DODATEK č. 9
ke SMLOUVĚ O DÍLO ze dne 27.2.2023

1. Smluvní strany konstatují, že v průběhu provádění stavebních prací dle Smlouvy o dílo ze dne 27.2.2023 (dále jen „smlouva“) identifikovaly skutečnosti mající vliv na provádění díla, resp. vyžadující či odůvodňující úpravy některých dílčích položek do předmětu díla zahrnutých, případně vyžadující doplnění nových položek, které jsou pro další provádění díla v souladu s jeho účelem nezbytné, nebo naopak odstranění některých položek stávajících, které se s ohledem na identifikované skutečnosti již staly nadbytečnými. V návaznosti na tato zjištění smluvní strany sjednaly nezbytné změny díla v podobě méněprací a víceprací podrobně identifikovaných ve změnových listech č. 63, 65, 66, 67, 68, 69, 73 a 74, které tvoří jednotlivé přílohy tohoto dodatku.

Název:	**Realizace přístavby a rekonstrukce DS Dobřichovice**

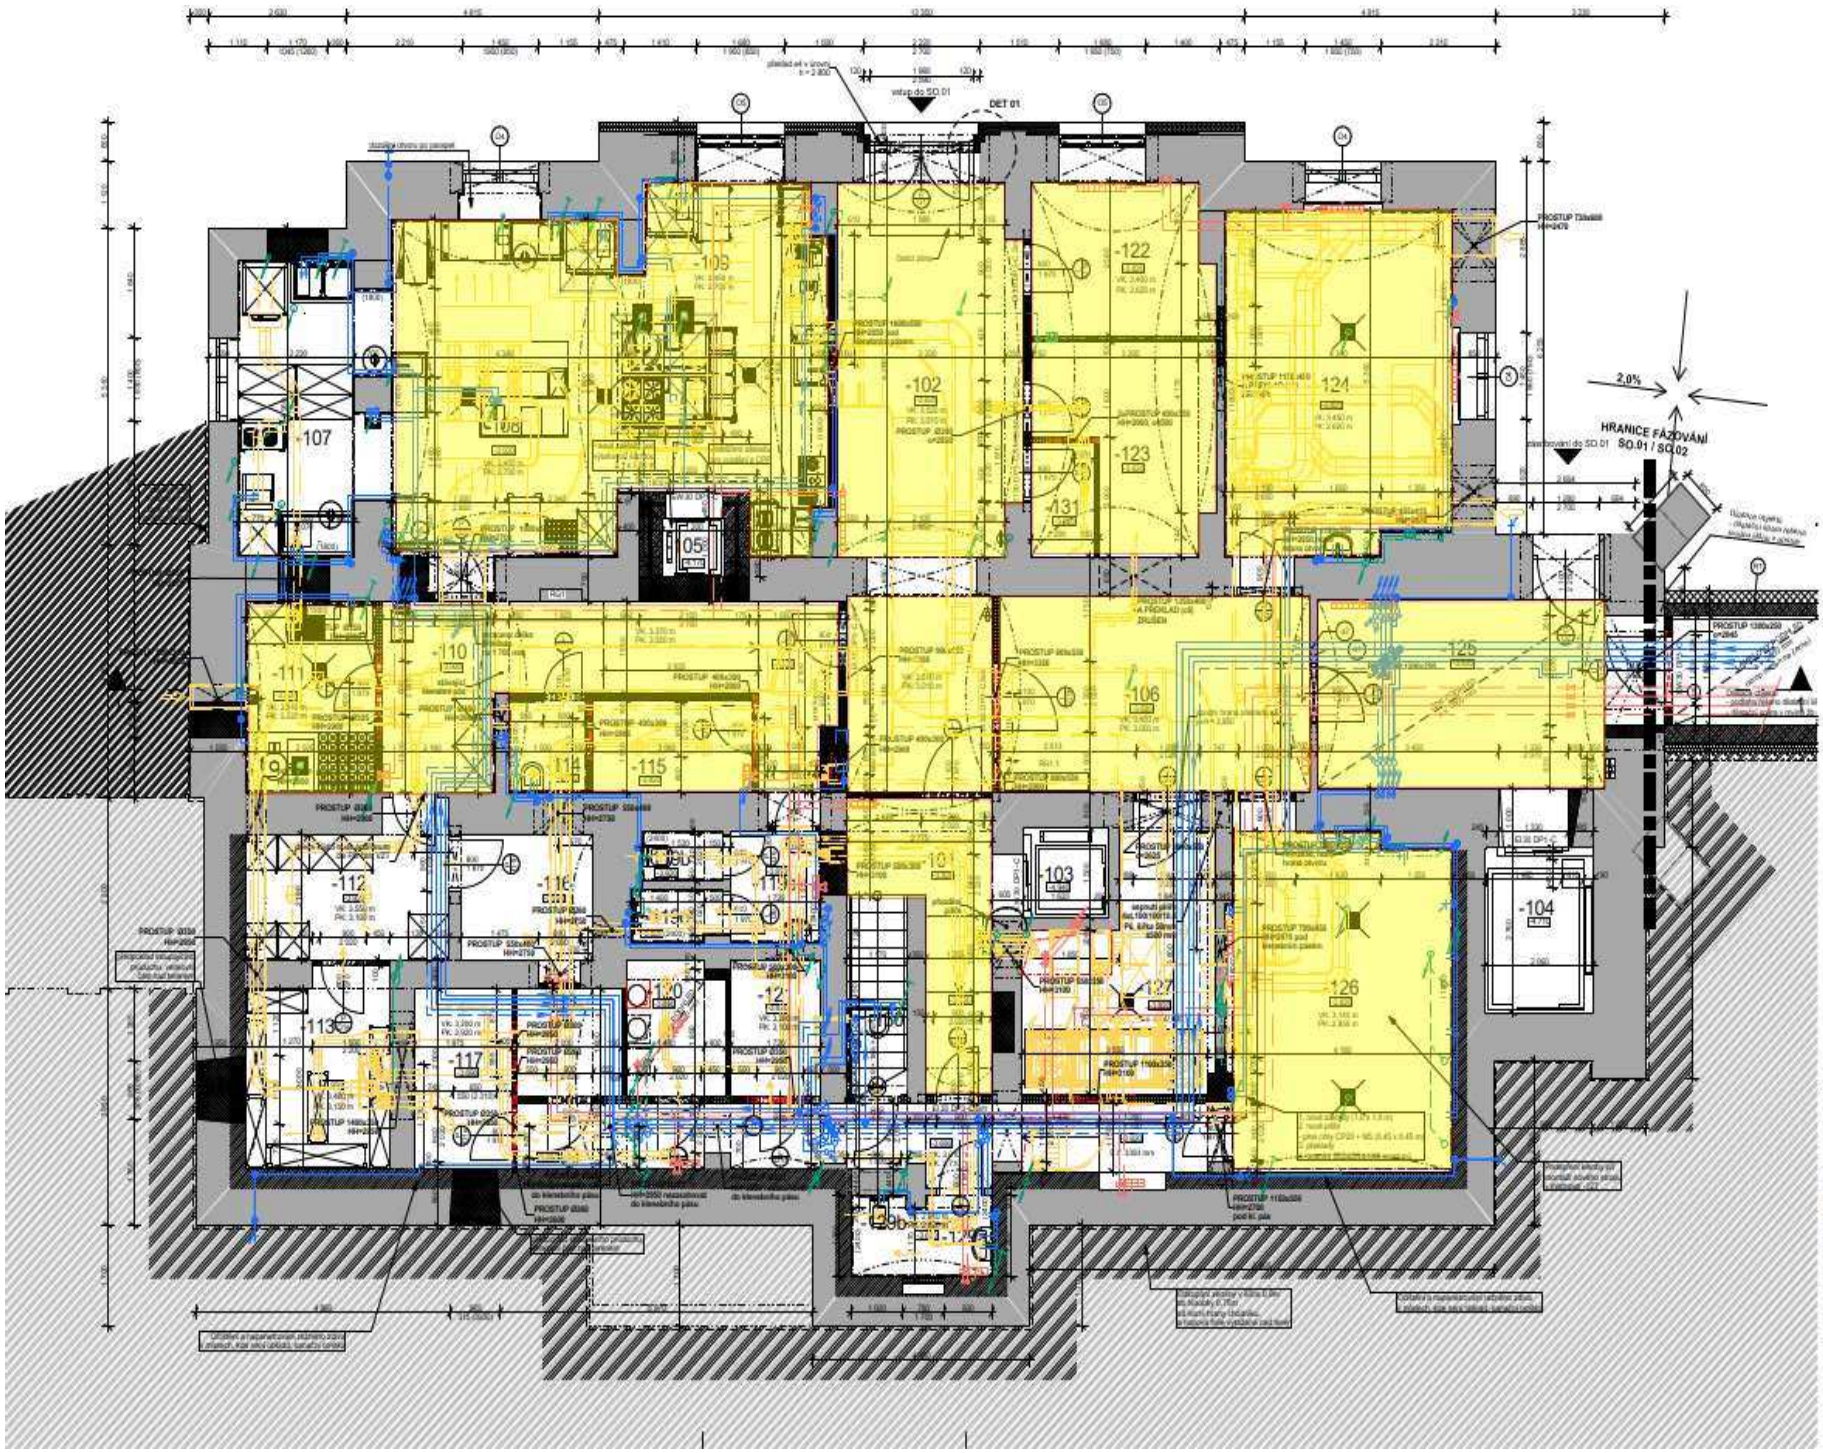
Předmět změny:	SO01 Klenby v 1.PP
Zpracováno na základě:	požadavku objednatele
Popis změny:	*Na základě požadavku objednatele v SO 01 dochází k oškrábání a vyspravení kleneb v 1.PP, doplněna výztužná vrstva ze sítky vtlačené do lepidla*
	Zhotovitel ve smyslu čl. VI, odst. 2, písm. d) smlouvy o dílo (stanovení dopadu změny díla do termínu dokončení díla) sděluje objednateli, že změny díla obsažené v předloženém změnovém listu nemají objektivní dopad na termín dokončení díla. Zhotovitel avizuje objednateli pro případ, že změnový list nebude odsouhlasen zástupcem objednatele (ředitelem Domova pro seniory Dobřichovice) do 14 dnů od předložení tohoto návrhu změnového listu, že zhotovitel předloží objednateli další změnový list, jehož předmětem bude sjednání dopadu změny díla na termín dokončení díla dle skutečného data podepsání Změnového listu.
	Zhotovitel upozorňuje objednatele, že předmětem tohoto změnového listu jsou pouze práce v rozsahu rozpočtu tohoto změnového listu.

Důvod změny:	Z důvodu zamezení vzniku trhlin na stávajících klenbách bylo rozhodnuto o ponechání stávajících jádrových omítek. Původní malby budou oškrábány, podklad napenetrován, bude provedena výztužná vrstva ze sítky a lepidla a bude provedena finální štuková omítka.
